**Avis délibéré de la mission régionale  
d'autorité environnementale Auvergne-Rhône-Alpes  
relatif au projet de restructuration  
du domaine de Rochebrune  
présenté par la SA des Remontées Mécaniques de Megève  
sur la commune de Megève  
(département de Haute-Savoie)**

**Avis n° 2019-ARA-AP-915-917**

Aire d'étude des milieux naturels et de la biodiversité. Source : Géoportail

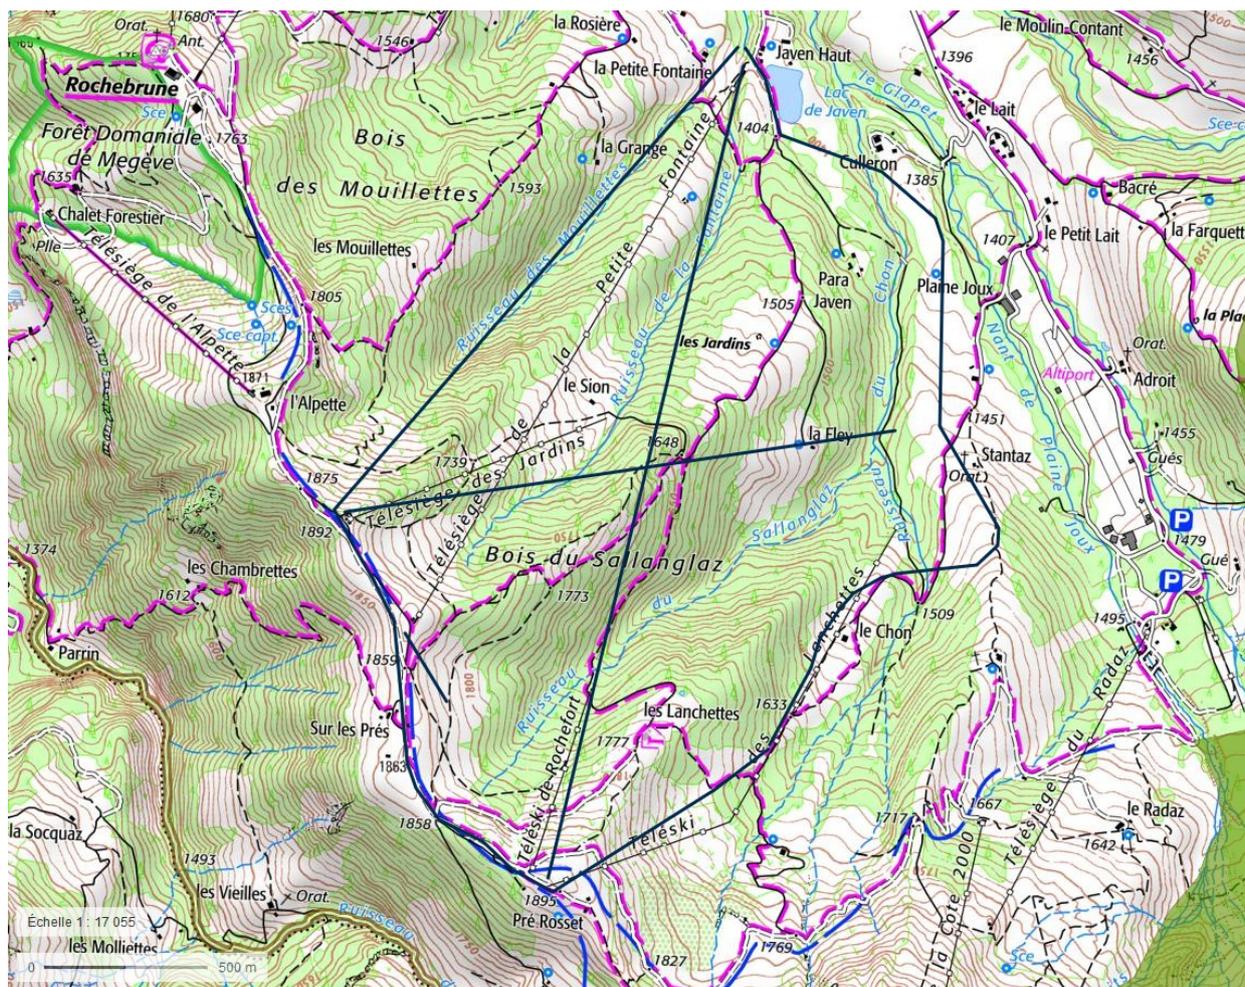
L'aire d'étude des milieux naturels et de la biodiversité est présentée sans que l'on puisse facilement juger

de sa pertinence au regard du projet (ensemble des équipements démantelés et des nouveaux équipements). À l'examen (cf. carte ci-avant réalisée par l'Autorité environnementale), il apparaît qu'elle est délimitée au plus près du projet. Elle mériterait d'être élargie au sud-est pour intégrer le télésiège des Lanchettes, ainsi qu'au nord-est autour du projet de réseau d'enneigement.
